Informe Consolidado de Solicitud de Aclaraciones, Rectificaciones y/o Ampliaciones a la Declaración de Impacto Ambiental del Proyecto "Condominios Fuentes de Porvenir"

Nombre del Titular : Inmobiliaria Fuentes de Porvenir SpA
Nombre del Representante Legal : Jorge Enrique Brito Nachmann
Dirección : Av Ramón Carrasco 442 Lomas San Sebastián

El presente Informe Consolidado de Solicitud de Aclaraciones, Rectificaciones o Ampliaciones a la Declaración de Impacto Ambiental del proyecto "Condominios Fuentes de Porvenir", contiene las observaciones generadas en virtud de la revisión de la Adenda.

Figura 1. Ubicación general del Proyecto.

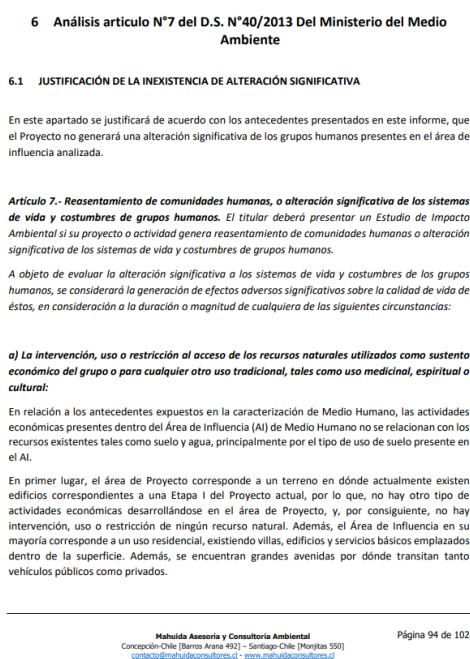
5. Se hace presente al titular que, de la lectura y análisis de la información presentada mediante el documento indicado, es relevante señalar las diversas desprolijidades, imprecisiones y desaciertos, de fondo y forma, en la información presentada, tales como:

- Presentación del documento con panel de comentarios/notas activo lo cual obstruye la correcta visualización y presentación de este.

- Durante la lectura del documento se encuentran visibles los comentarios de los profesionales que han participado en la elaboración del informe.

Comentado [FL1]: Insertar cartografía correcta
